【改善箇所説明図 ②】

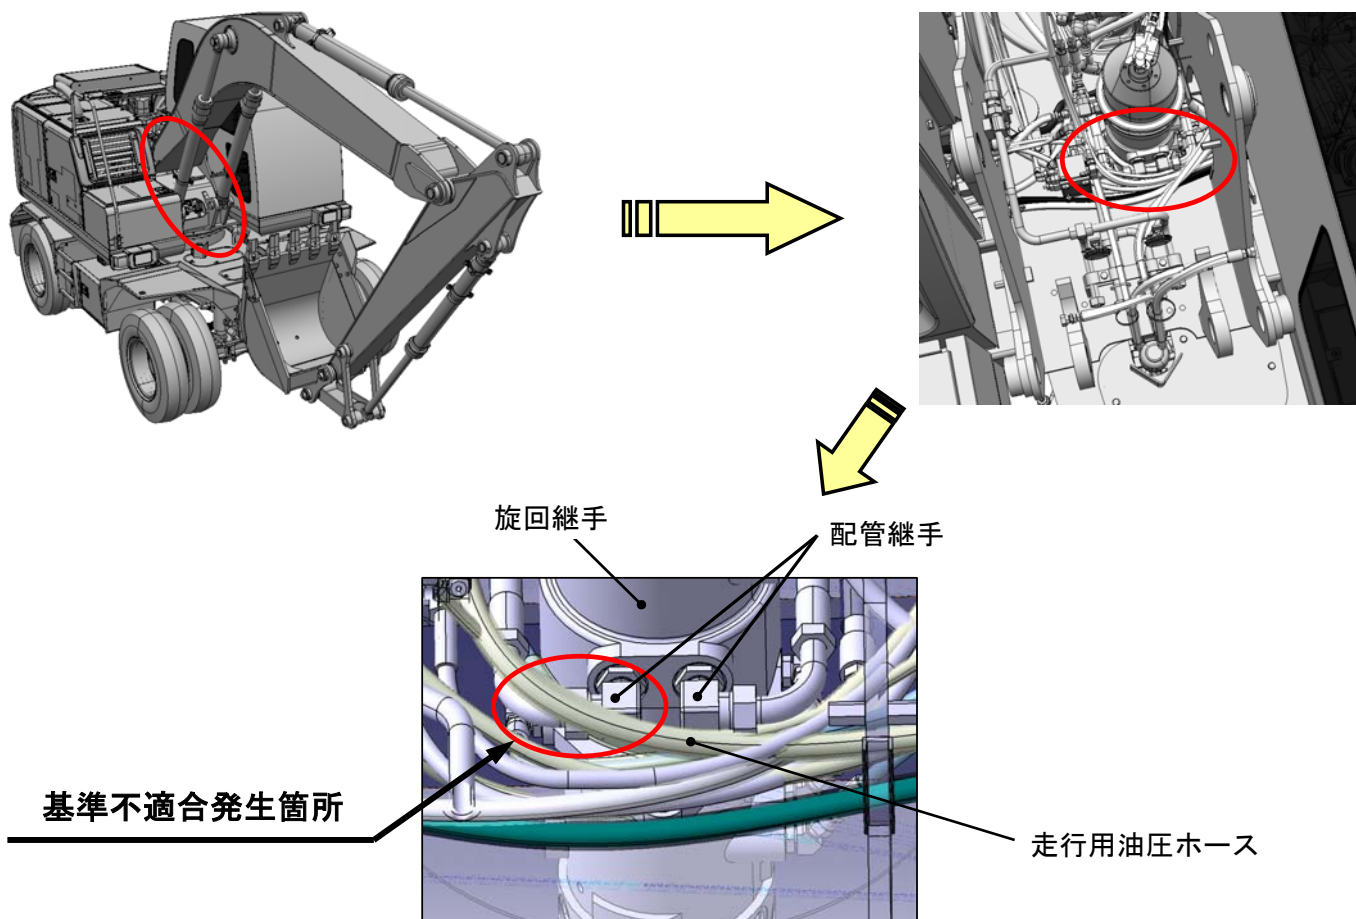
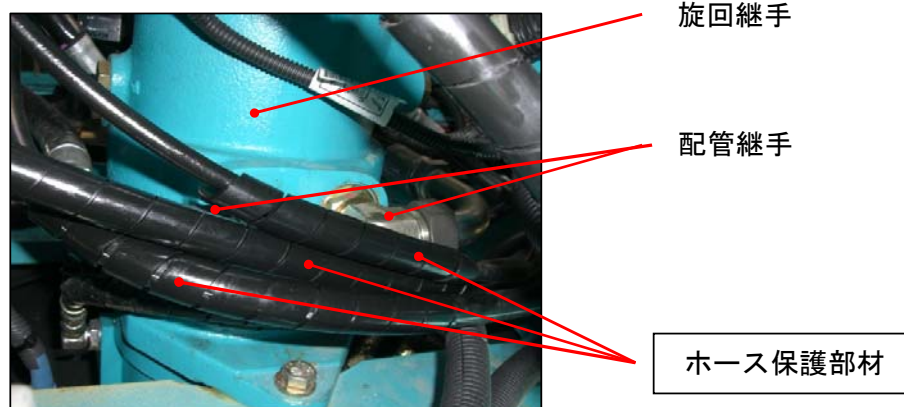
不具合の内容

走行用油圧ホースの配置が不適切なため、旋回継手の配管継手と接触するものがある。そのため、そのままの状態で使用を続けると、車体の振動等によりホースが摩耗し、作動油が漏れ、最悪の場合、走行できなくなるおそれがある。

改善の内容

全車両、走行用油圧ホースに保護部材を追加する。また、ホースを点検し、摩耗しているものは新品に交換する。

注) ☐ 内は追加部品を示す。

識別：ホースの保護部材が装着されていることで識別する。
